Niederschrift Grobabstimmung und Scoping

Bebauungsplan Wilhelmsburg 100 „Nördliches Elbinselquartier“ / Änderung Flächennutzungsplan und Landschaftsprogramm

am 24. September 2018 im Bezirksamt Hamburg-Mitte, Raum C11.203 / „Billstedt“

Bebauungsplanentwurf Wilhelmsburg 100 „Nördliches Elbinselquartier“ Niederschrift über den Arbeitskreis I

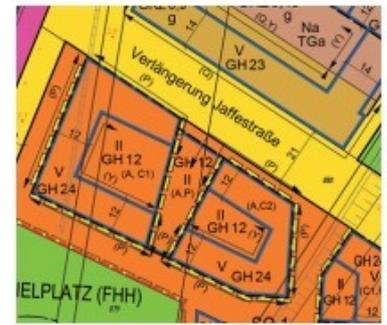
Sonstige Abgrenzungen in SO – Verkaufsfächen: Es ist zu prüfen, ob die sonstigen Abgrenzungen und die Baugrenzen übereinander liegen sollen. Wenn die Baugrenzen ausgereizt werden, wäre es den Einzelhandelsbetrieb aktuell nicht möglich die Flächen vor dem Gebäude zu nutzen. Außerdem ist zu prüfen, ob die Anordnung der Flächenbezeichnungen in der Planzeichnung zweifelsfrei unmissverständlich ist. Aktuell könnte angenommen werden, dass die Bezeichnung (A) im linken Gebäudeteil nur auf die innenliegende Baugrenze und im rechten Gebäudeteil auf den Gebäudeteil, der zwischen der inneren und äußeren Baugrenze liegt, anzuwenden wäre.
